Parecer Técnico SEI-GDF n.º 4/2019 - SEDUH/SUPLAN/COPLU/DIURB

PARECER TÉCNICO - CPA/EIV

Assunto: Análise da 5ª versão do Estudo Prévio de Impacto de Vizinhança - EIV, relativo ao empreendimento denominado "Praça Capital".

Trata o presente Parecer Técnico de 5ª análise do Estudo Prévio de Impacto de Vizinhança - EIV, do empreendimento denominado **Praça Capital**, localizado na **TRECHO 01, LOTES 630 a 780, SIA/RA XXIX - DF**.

Figura 1 -Proposta do interessado.

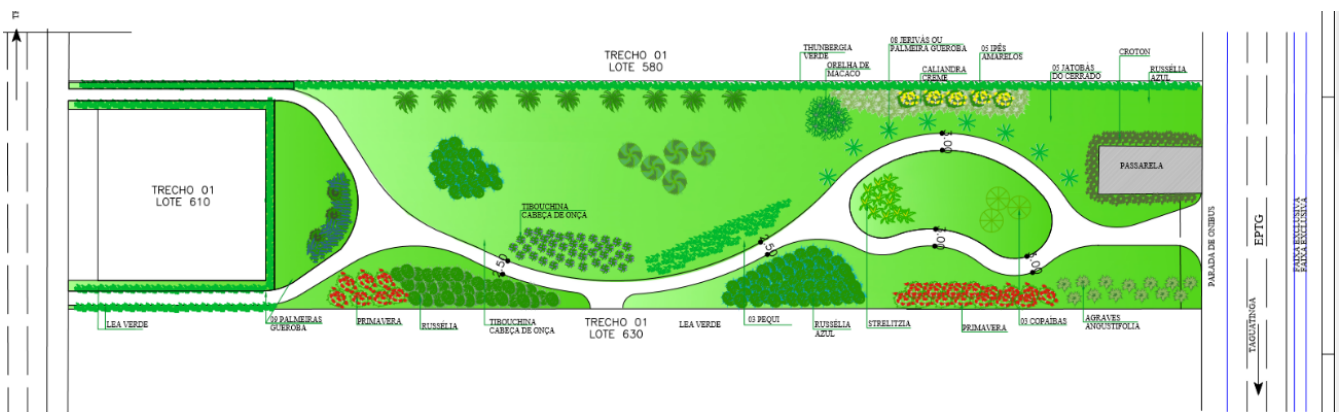
O item 10.1.1 do EIV apresentado traz a seguinte proposta quanto ao item solicitado:

"Revitalizar a área verde localizada na área pública limitrofe ao empreendimento, através do desenvolvimento de um projeto paisagístico a ser implantado pelo empreendedor e a irrigação realizada pela Novacap, através de caminhão-pipa conectado a um sistema de irrigação executado pelo empreendedor. Importante ressaltar que o sistema de irrigação é o mesmo executado em algumas rotatórias do Plano Piloto de Brasília. (Anexo 13) O projeto de paisagismo e de irrigação abrangerá toda área pública permeável, garantindo o acesso amplo a toda população".

"Ressalta-se que o referido projeto paisagístico, estará condicionado no Termo de Compromisso a ser assinado pelo interessado, de maneira que quando da execução do projeto de revitalização da área pública deverão ser observados os trâmites de aprovação junto à Central de Aprovação de Projetos – CAP/Segeth, bem como a Planta Registrada SIA PR 2/1 e as determinações do Decreto n.º 38.247, de 1 de junho de 2017, que dispõe sobre os procedimentos para a apresentação de Projetos de Urbanismo e dá outras providências. Portanto, o Termo de Compromisso terá o objetivo de registrar esta ação como condicionante, atribuída ao empreendedor, bem como as demais ações de mitigação validadas pelo presente estudo".

Assim, essa CPA/EIV recomenda que a revitalização da área pública configure o espaço como um local de permanência para os usuários e sua vocação como espaço de passagem, respeitadas as diretrizes indicadas no item 4.

A análise urbanística feita pela CPA/EIV quanto ao projeto apresentado, entretanto, verificou a necessidade de ajustes da proposta de revitalização a fim de tornar o espaço atrativo para a permanência dos usuários do setor.

Figura 2 - Planta Registrada SIA - PR 2/1. Fonte: Mapoteca

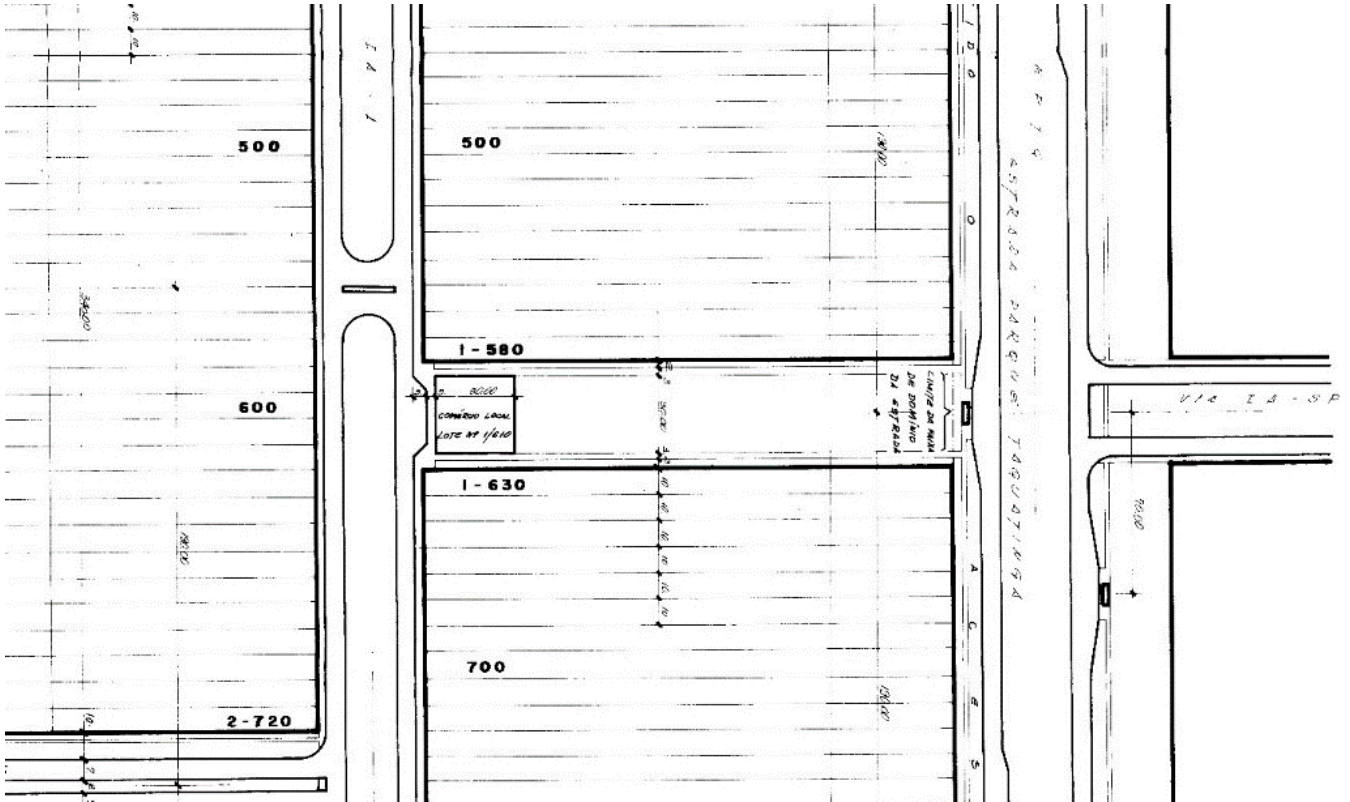
Também foi ressaltado que a medida mitigadora de revitalização de área pública deve ser precedida dos trâmites de aprovação do Projeto Paisagístico – PSG e do Projeto de Sistema Viário – SIV, junto à SUPAR/SEDUH, e ser baseado na Planta Registrada – PR 2/1, onde originalmente não é observada a presença de estacionamento.

Dentro deste espaço está localizado o lote 610, voltado para o trecho 1 do SIA, como se verifica na PR 2/1.
